RESOLUCION No.1141 DEL 20 DE MAYO DE 2024

"POR MEDIO DEL CUAL SE NIEGA UN PERMISO DE VERTIMIENTO DE AGUAS RESIDUALES DOMÉSTICAS PARA UN LOTE VACIO EN EL PREDIO DENOMINADO 1) CM ECOLOGICO SAN MIGUEL LT 40 UBICADO EN LA VEREDA CONGAL DEL MUNICIPIO DE CIRCASIA (Q)Y SE ADOPTAN OTRAS DISPOSICIONES"

"CONCEPTO TÉCNICO PARA TRÁMITE DE PERMISO DE VERTIMIENTO CTPV-101-2024

Imagen 2. Capacidad de uso de suelo en la ubicación del vertimiento
 Fuente: Google Earth Pro

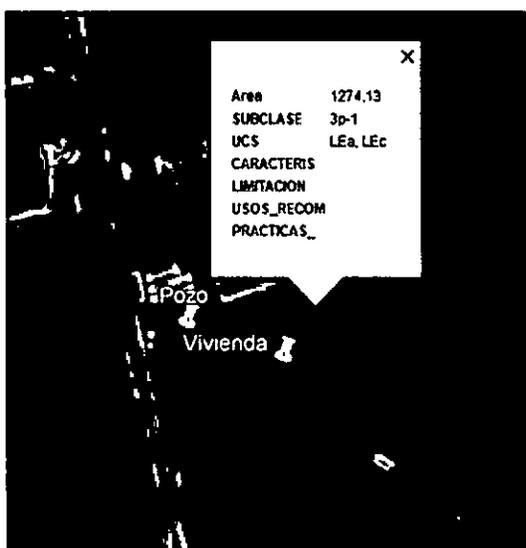
Según lo observado en Google Earth Pro, se evidencia que el punto de descarga se encuentra por fuera de polígonos de Suelos de Protección Rural y de Áreas y Ecosistemas Estratégicos. Además, se evidencia que el punto de descarga, se encuentra sobre suelo con capacidad de uso agrológico 3p-1 (ver Imagen 2).

Según lo evidenciado en Google Earth, no se observaron nacimientos ni drenajes superficiales en el área de influencia directa de la disposición final. Por lo tanto, cumple con las disposiciones establecidas en el "ARTÍCULO 2.2.1.1.18.2. Protección y conservación de los bosques" del Decreto 1076 de 2015 del Sector Ambiente y Desarrollo Sostenible.
